สัญญาแก้ไขเพิ่มเติม (ฉบับที่ ๑)

สัญญาจ้างก่อสร้างตามแผนรายประมาณการ กิจกรรมบูรณะโครงข่ายทางหลวงเชื่อมโยงระหว่างภาค ปี ๒๕๖๙
รหัสงาน ๒๘๑๐๐ กิจกรรมบูรณะโครงข่ายทางหลวงเชื่อมโยงระหว่างภาค งานบูรณะโครงข่าย
ทางหลวงหมายเลข ๑๐๘ ตอน สะพานแม่กลาง - บ้านบ่อแก้ว ตอน ๑
ระหว่าง กม. ๗๘+๑๐๐ - กม. ๗๙+๔๐๕ LT., RT.

กรมทางหลวง โดย แขวงทางหลวงเชียงใหม่ที่ ๑

วันที่ ๑๙ เดือนพฤษภาคม พ.ศ.๒๕๖๙

ลวดลายจราจรและออกแบบ	รหัสงาน	แผนที่
แขวงทางหลวงเชียงใหม่ที่ 1	28100	4A/4
กิจกรรมบูรณะโครงสร้างทางหลวงเชื่อมโยงระหว่างภาค		
ทางหลวงหมายเลข 108		
ตอน สะพานแม่กลาง - บ้านบ่อแก้ว ตอน		
ระหว่าง กม.78+175.000 - กม.79+360.000 LT., RT.

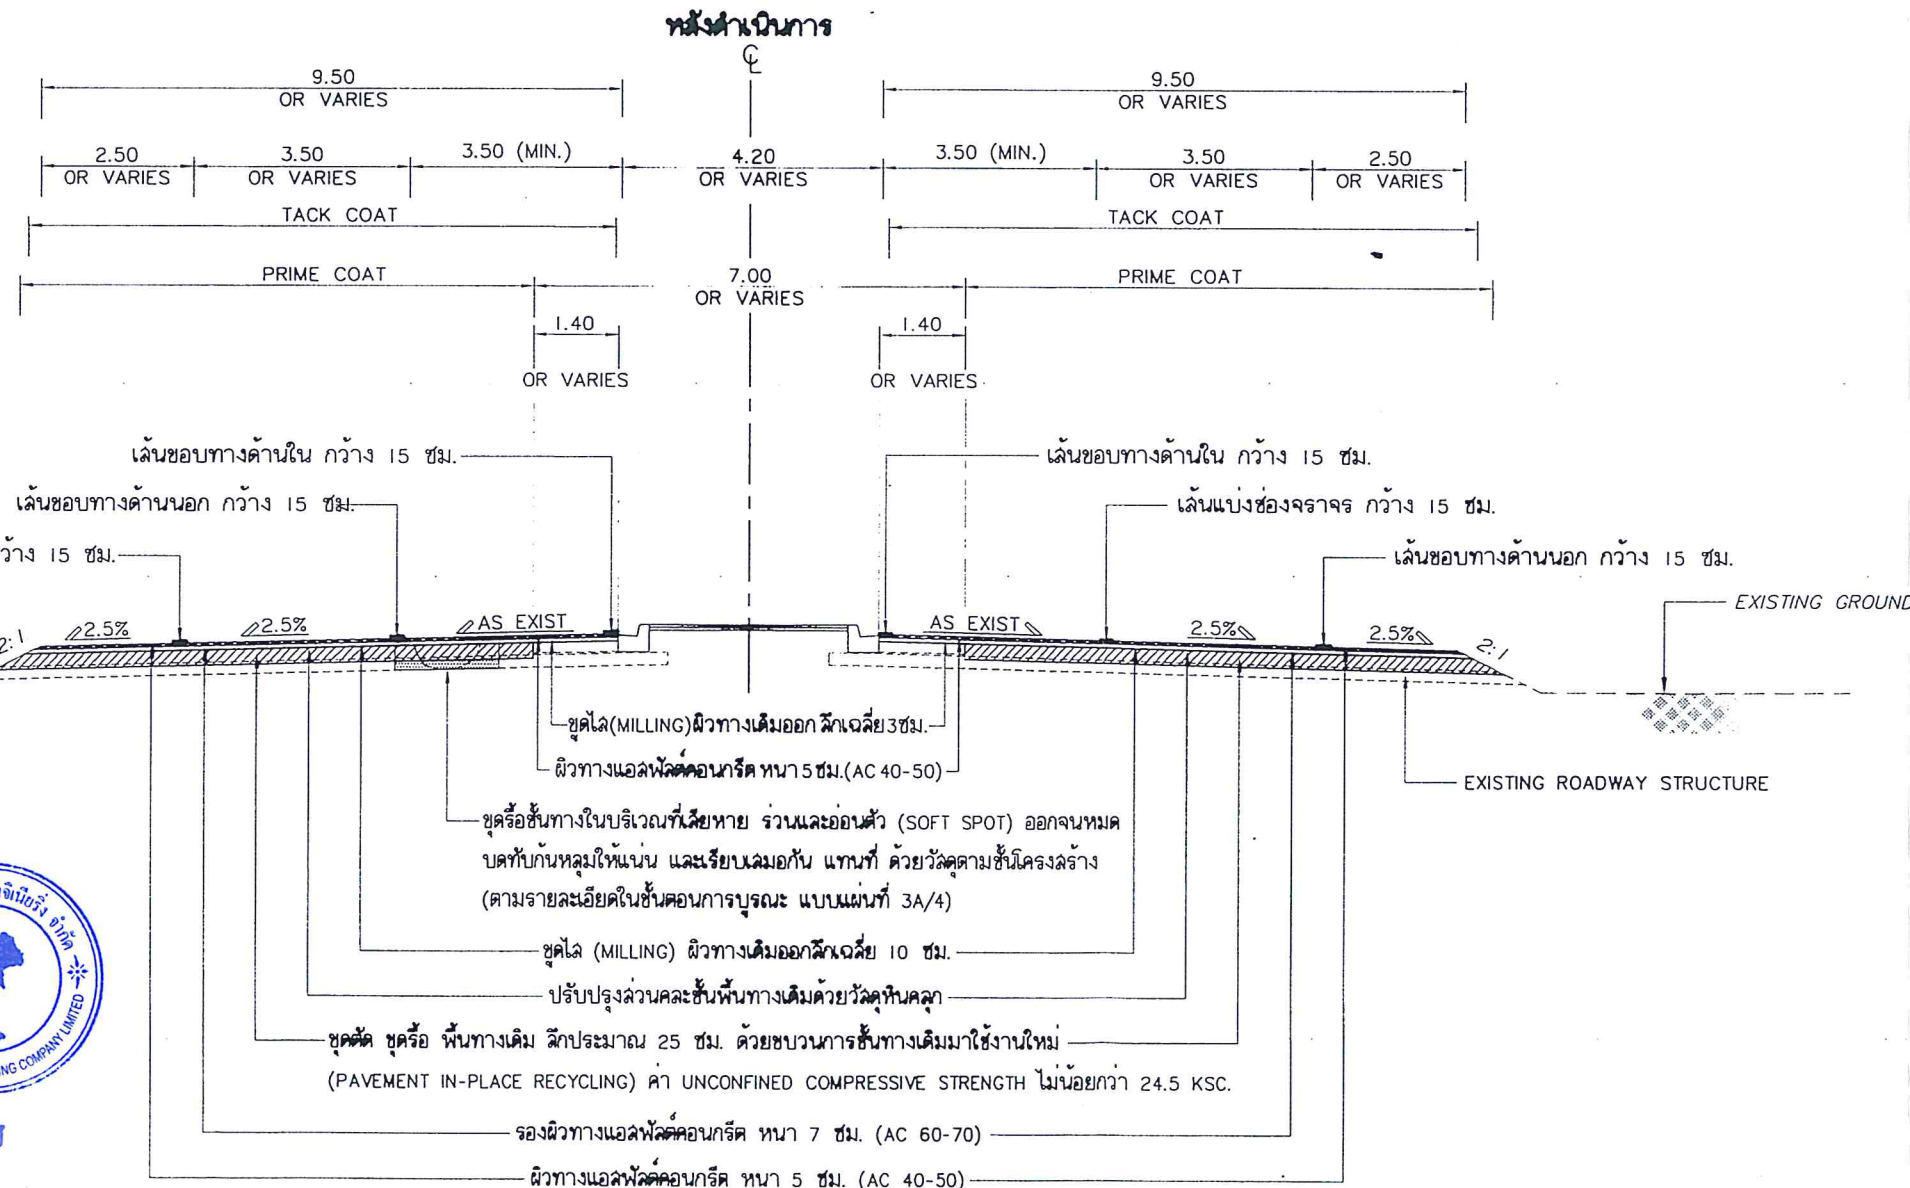
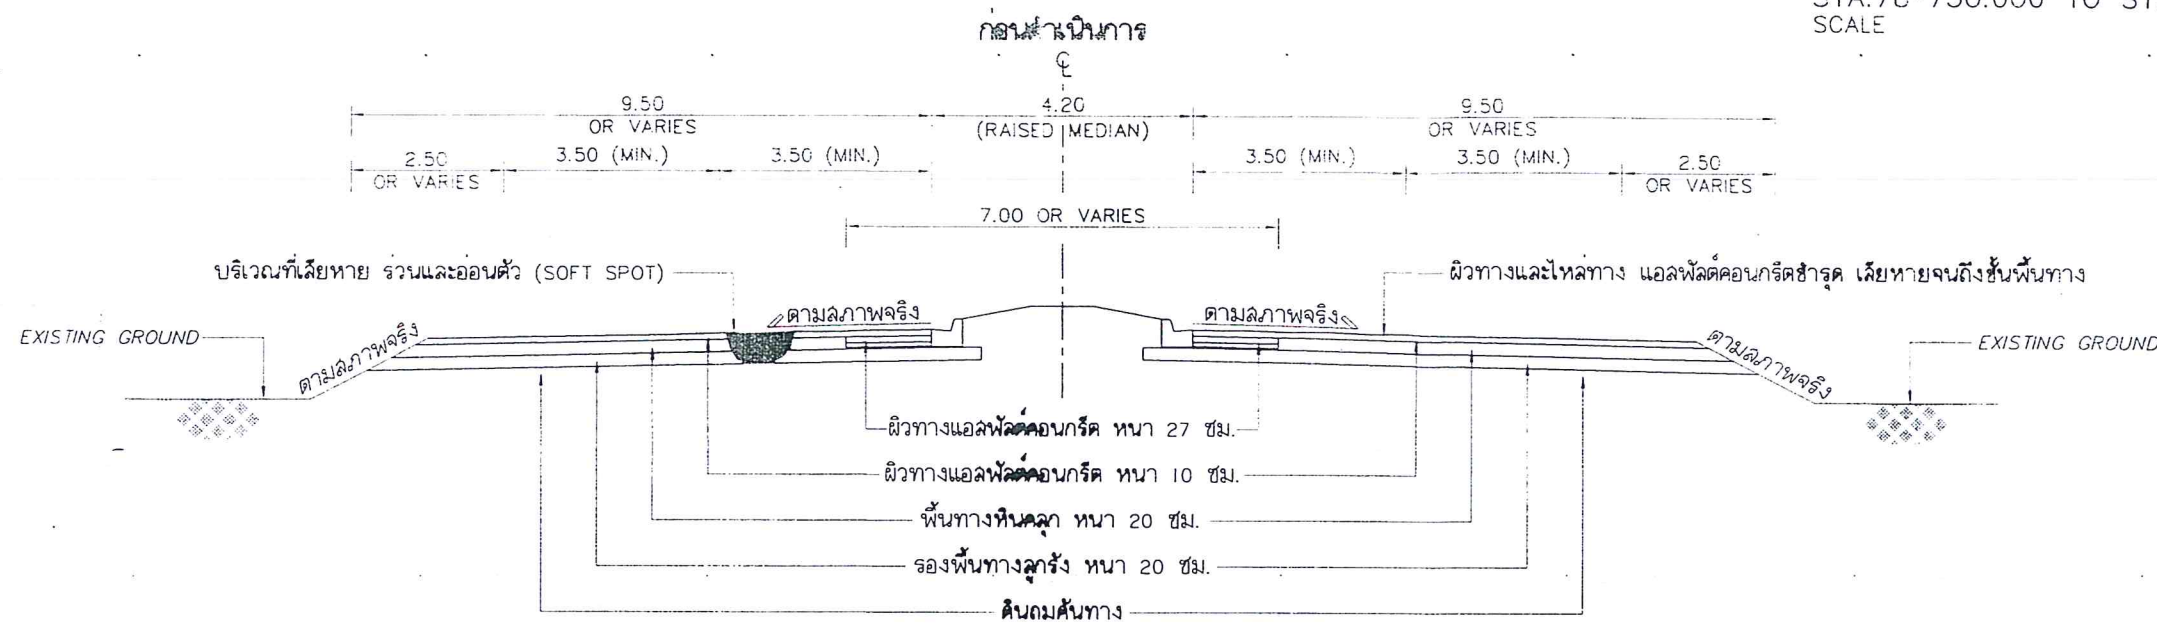
- ๑.๒.๒ ยกเลิกแบบ TYPICAL CROSS SECTION แผ่นที่ ๓/๔
ใช้แบบ TYPICAL CROSS SECTION แผ่นที่ ๓A/๔ แทน
- ๑.๒.๓ ยกเลิกแบบ TYPICAL CROSS SECTION แผ่นที่ ๔/๔
ใช้แบบ TYPICAL CROSS SECTION แผ่นที่ ๔A/๔ แทน
